Krycí list ZBV

VD Orlík - I. etapa úprava silnice III/11822 od Solenic po křižovatku s III/0046

SO 102.1 / 2

Iniciátor změny: Zhotovitel / geotechnici stavby
Předmět Změny: Vytvoření provizorních konstrukcí

Rekonstrukce silnice u hráze VD Orlík - Etapa 1
SO102.1 a propustek P5
Situační plán

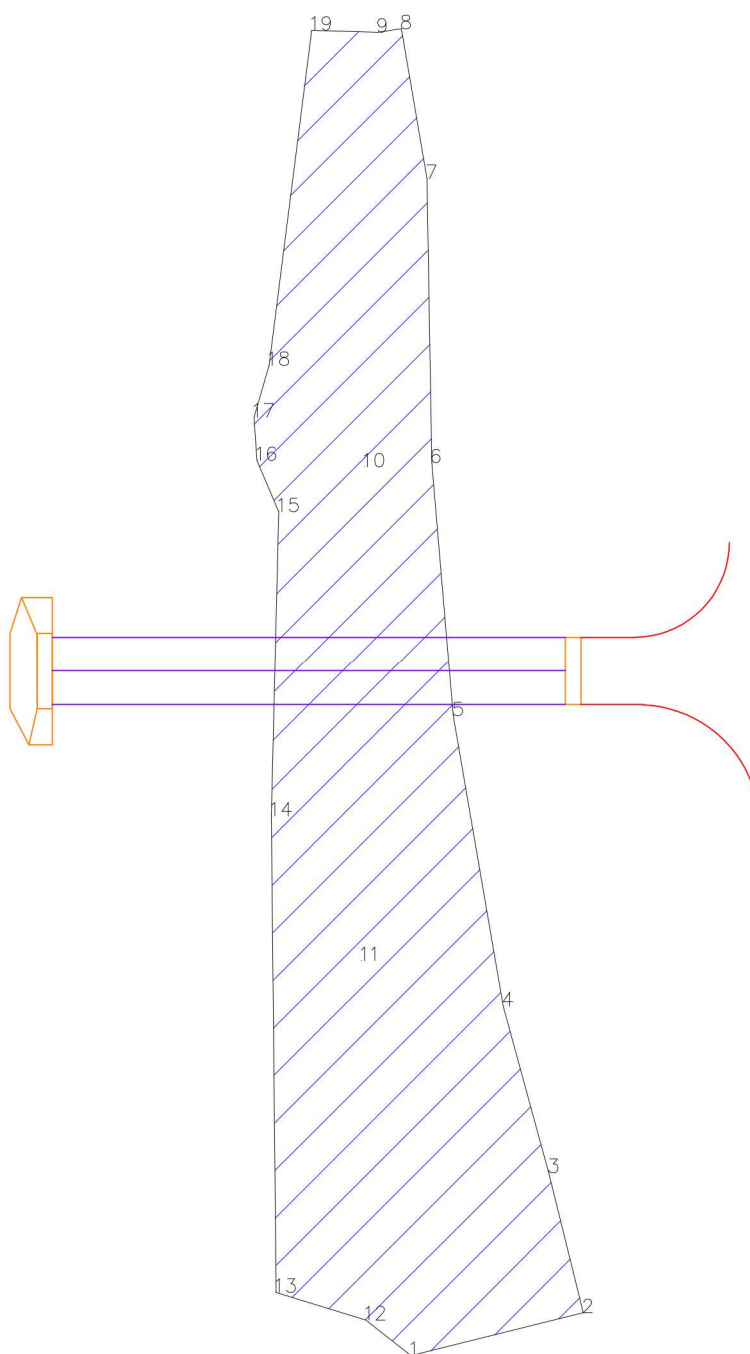
SO102.1 -konstrukce provizorní vozovky před zimou	MJ	počet MJ
Dosyp aktivní zóny, nakupovaná ŠD	m ³	192.70
Podkladní nesmelená vrstva ŠD	m ³	169.60
ACO 11+, 40 mm	m ²	339.20
ACL 16+, 60 mm	m ²	342.10
ACP 16S, 50mm	m ²	348.70

Propustek P5	MJ	počet MJ
Odkop pro realizaci propustku P5, tř. I	m ³	136.90
Odkop pro realizaci propustku P5, tř. II	m ³	28.40
Zásyp propustku nakupovaným materiálem	m ³	132.60
Z toho sanace zvodnělého podloží	m ³	32.70
Podkladní beton propustku	m ³	11.30
Bourání betonu mezi výtokem a potokem	m ³	8.40
